**AVIS RELATIF À LA PROTECTION
CONTRE LES EVENTUELS EFFETS NOCIFS ET NUISANCES
PROVOQUÉS PAR LES RAYONNEMENTS NON IONISANTS
GÉNÉRÉS PAR DES ANTENNES ÉMETTRICES STATIONNAIRES**

Commune : CHINY - Exploitant : CITYMESH

Référence exploitant : LX06458_A

Rapport n° 3673 / 2024

Figure 1 : Vue en plan des lieux de séjour et des points de contrôle

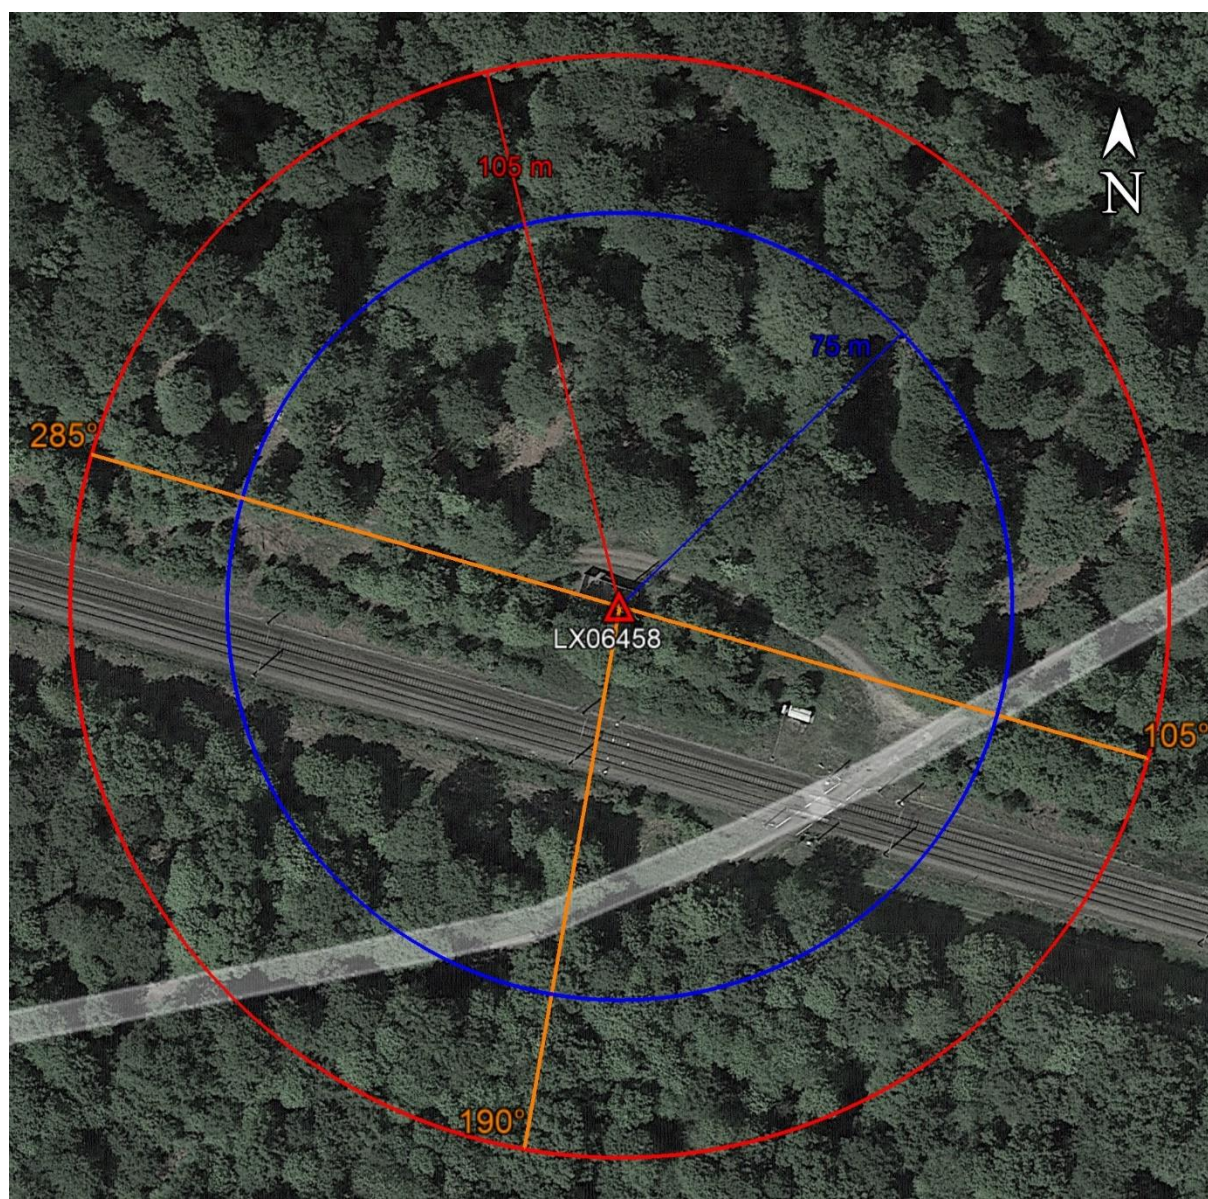
En ce qui concerne les antennes de l'installation mentionnées dans le tableau 1, la distance maximale à laquelle la limite pourrait être atteinte, à l'extérieur, est égale à 104,4 m. S'il n'y a pas de LS à une distance inférieure, les antennes respectent forcément la limite d'immission.

Dans le cas des LS situés à l'intérieur des bâtiments, une atténuation d'obstacle est prise en compte et il en résulte que la distance maximale à laquelle la limite pourrait être atteinte se réduit à 73,9 m.

Figure 2 : Vue en plan des installations d'antennes dans un rayon de 300 mètres autour de l'installation faisant l'objet de la demande d'avis

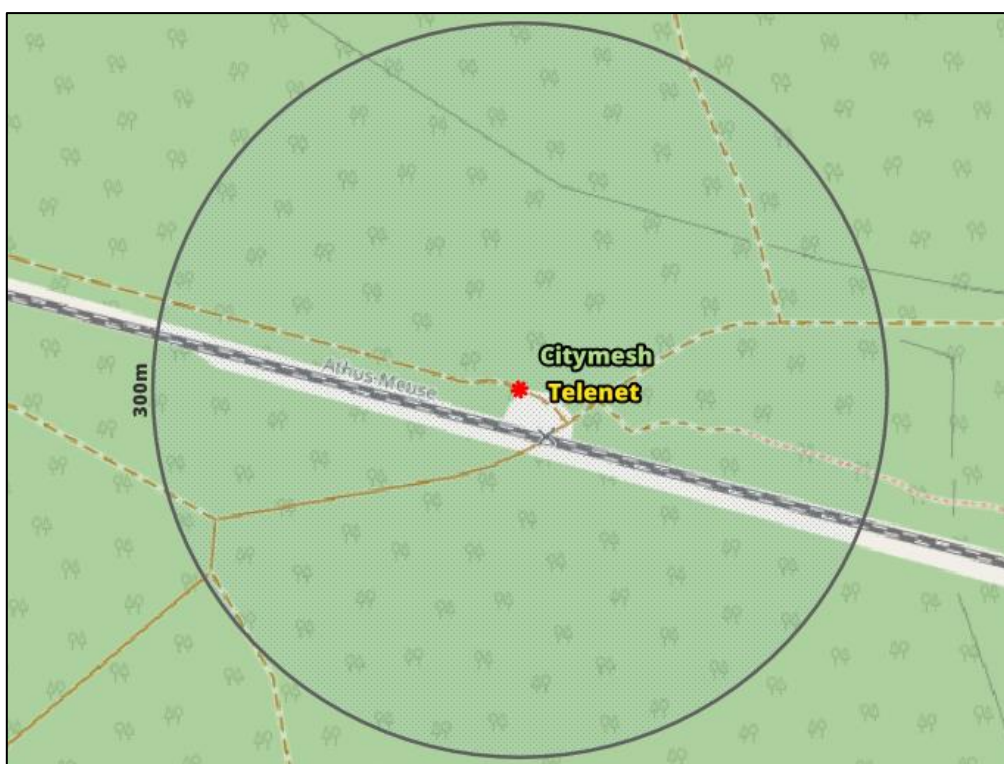
Compte tenu des considérations ci-dessus, il apparaît que l'intensité du rayonnement électromagnétique généré, dans les lieux de séjour situés dans un rayon de 300 mètres autour de l'installation référencée dans le paragraphe 2, par l'ensemble des antennes émettrices stationnaires de l'ensemble des exploitants du même site d'antennes émettrices stationnaires respecte la limite fixée à l'article 4, § 2 du décret.
